## ALERT SERVICE BULLETIN

# Austausch der Schwimmer bei ROTAX® Motor Type 912 und 914 (Serie)

ATA System: 73-00-00 Kraftstoffsystem

1 Markierungen

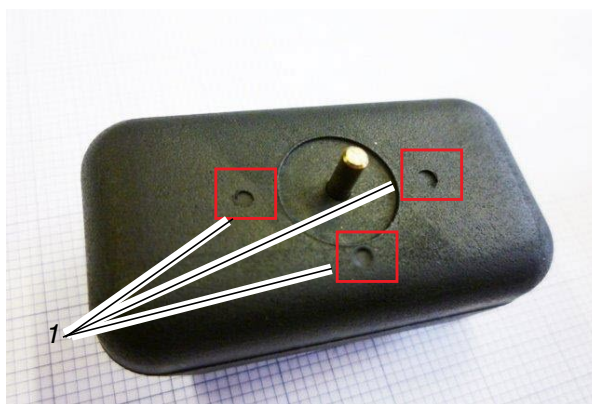
**HINWEIS:** Schwimmer mit 3 Markierungen sind auf die in Kapitel 1.3) angesprochenen Merkmale geprüft und müssen NICHT getauscht werden.

**HINWEIS:** Diese Markierungen haben keinen Einfluss auf die Funktion der Schwimmer.

Bild 1

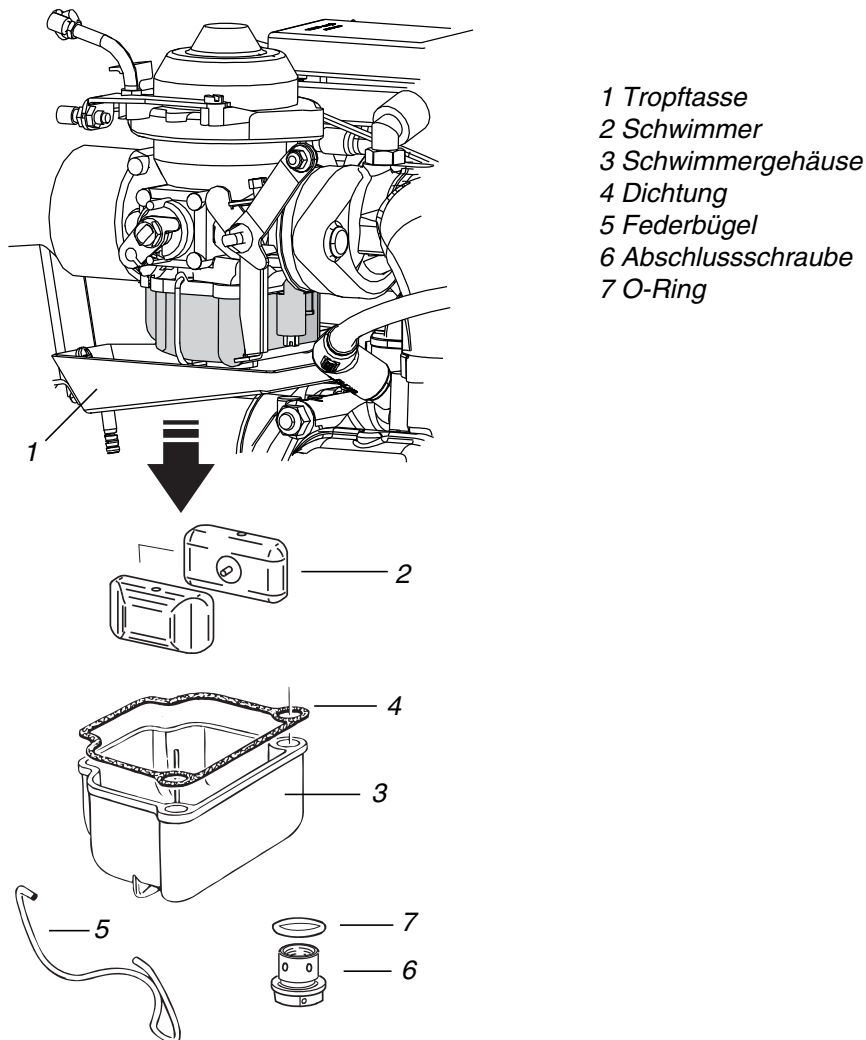
Schritt	Vorgehen
1	Tropftasse (1), wenn montiert, abnehmen.
2	Sichtkontrolle des Vergasers und dessen Betätigungen.
3	Federbügel (5) öffnen bzw. bei ROTAX 914 Serie die Drahtsicherung entfernen und anschließend die Abschlusschraube (6) samt O-Ring (7) abschrauben.
4	Schwimmergehäuse (3) samt Dichtung (4) und die beiden Schwimmer (2) abnehmen.

Schritt	Vorgehen
1	Dichtung (4) der Schwimmergehäuse und bei ROTAX 914 Serie den O-Ring (7) erneuern.
2	Schwimmergehäuse (3) samt Dichtung (4) und die beiden Schwimmer (2) montieren.
3	Federbügel (5) schließen bzw. bei ROTAX 914 Serie Abschlusschraube (6) samt O-Ring (7) montieren. Anzugsdrehmoment der Abschlusschraube 5.5 Nm. Drahtsicherung montieren.
4	Tropftasse (1) bzw. Anbauteile gemäß Anweisung des Luftfahrzeugherstellers montieren.
